CONCEPTO TÉCNICO No. CT – 5135

Localidad	4 – San Cristóbal
UPZ	33 – Sosiego
Sector Catastral	San Cristóbal Sur
Barrio	San Cristóbal Viejo
Dirección	Carrera 3G Este No. 13-46 Sur (Nueva Nomenclatura)
CHIP	AAA0000UDEP
Manzana Catastral	08
Predio Catastral	23
Fecha de Visita	Enero 14 de 2008
Área aprox. (m^2)	82
Solicitante	Curaduría Urbana No. 1
Tipo de Amenaza	Remoción en Masa

Figura 1. Localización General del Proyecto Ubicado en la Carrera 3G Este No. 13-46 Sur, en el Plano Normativo de Amenaza por Remoción en Masa (Decreto 190 de 2004).

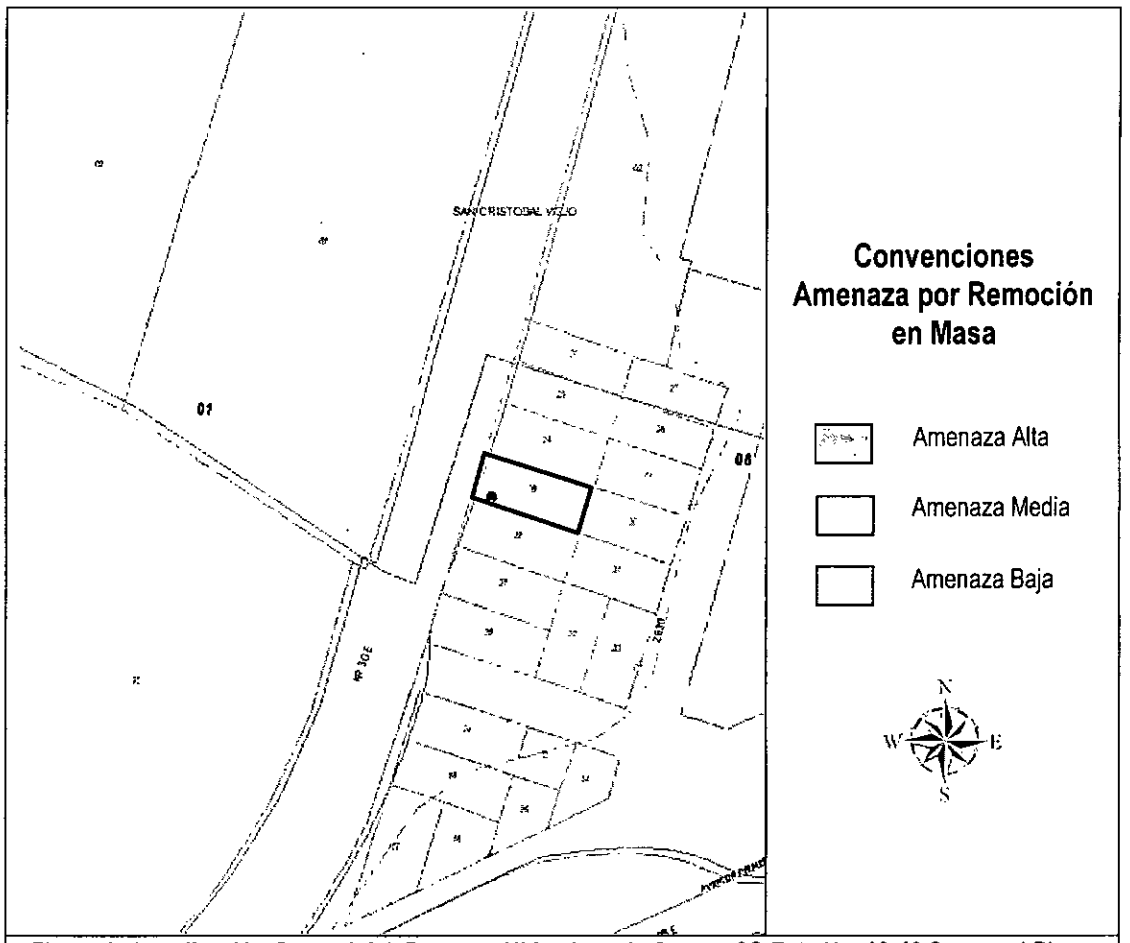
Conforme con el plano normativo de "Amenaza por Remoción en Masa" del Plan de Ordenamiento Territorial de Bogotá – POT, el sector donde se localiza el proyecto ubicado en la Carrera 3G Este No. 13-46 Sur, de la Localidad de San Cristóbal, se encuentra en una zona de AMENAZA MEDIA por procesos de remoción en masa (Figura 1).
